## Modulo per la presentazione delle osservazioni per i piani/programmi/progetti sottoposti a procedimenti di valutazione ambientale di competenza statale

ID: 10116

Progetto per la realizzazione di un impianto pilota geotermico, denominato "Impianto Geotermico Pilota denominato Latera", da realizzarsi nei Comuni di Latera e Valentano (VT).

**Figura 1:** Limite del permesso “Latera Pilota (linea rossa), limite del bacino idrogeologico del Lago di Bolsena (linea blu) e limite del bacino idrologico del Lago di Bolsena (linea verde). Sono indicate le posizioni dei pozzi di produzione LT1 e LT3, e dei pozzi di reiniezione (LT2 e LT4).

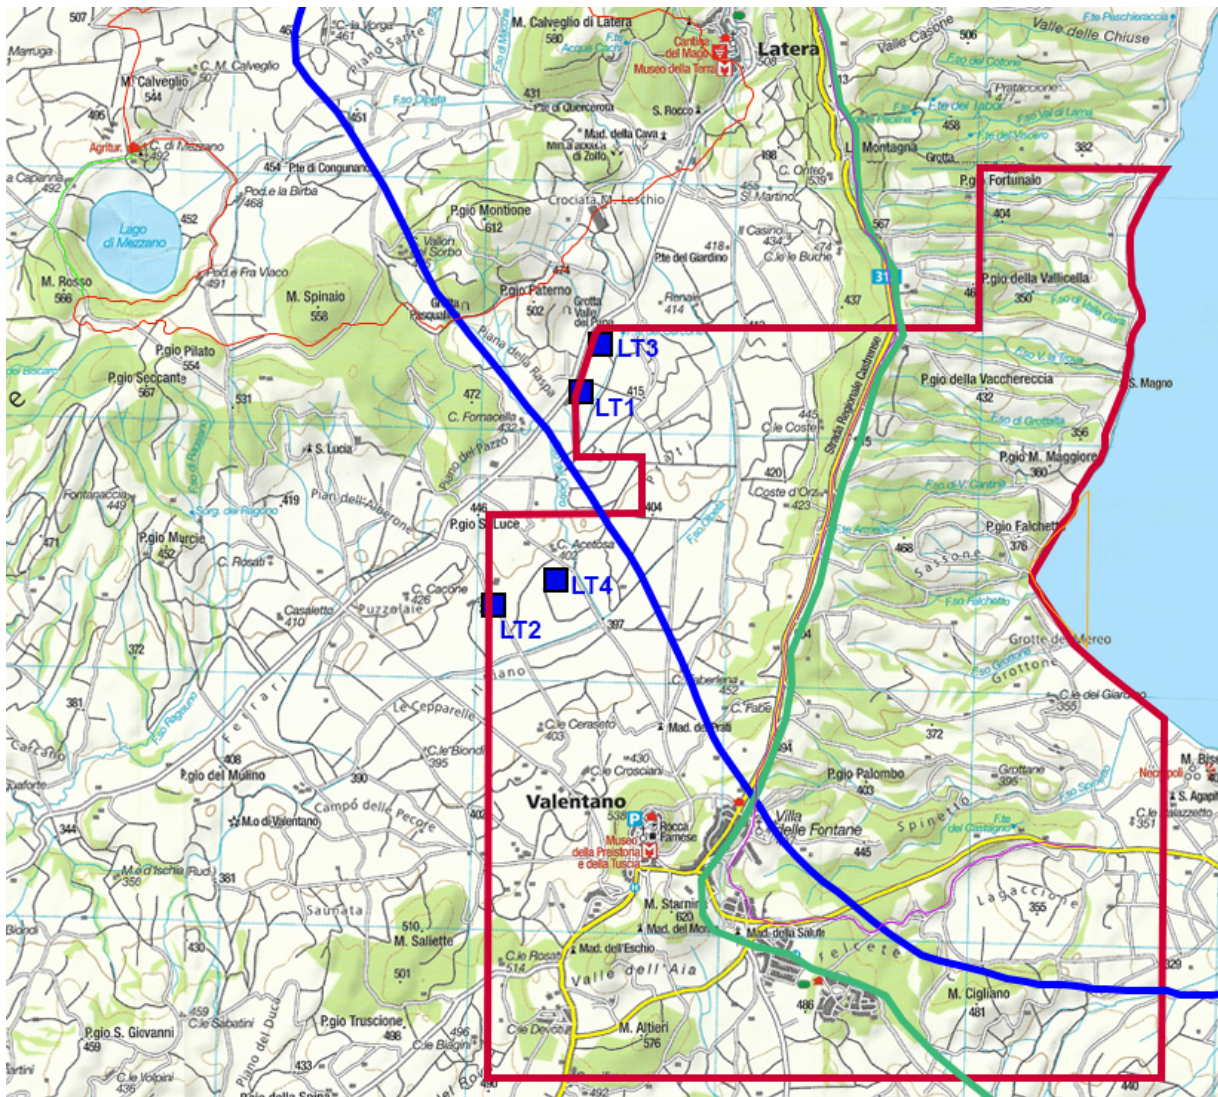
Indizi per l'esistenza reale di questi meccanismi vengono da testimonianze raccolte nella popolazione circa variazioni di livello di alcuni pozzi superficiali, e inquinamento di altri pozzi durante l'esercizio della centrale di Latera (dal 1999 al 2000). Purtroppo, le carenze delle indagini geologiche presentate – assenza di una mappatura del sistema di faglie e fratture della zona, nessuna informazione sulla permeabilità nei piani di faglia ecc. - non permettono una stima dell'importanza di questi effetti che riguardano l'acquifero del Lago di Bolsena, del Lago di Mezzano e del sistema Fiora-Olpeta (vedi carta qui sotto).

**In conclusione**, il progetto omette la discussione del rischio di depauperamento e inquinamento degli acquiferi superficiali durante l'esercizio dell'impianto, causato dalla depressione che si crea nel serbatoio vicino al punto di prelievo e dalla sovrappressione vicino al punto di reiniezione del fluido geotermico.

Rinunciare alla realizzazione del progetto che presenta rischi reali e difficili a quantificare per gli acquiferi superficiale del comprensorio.
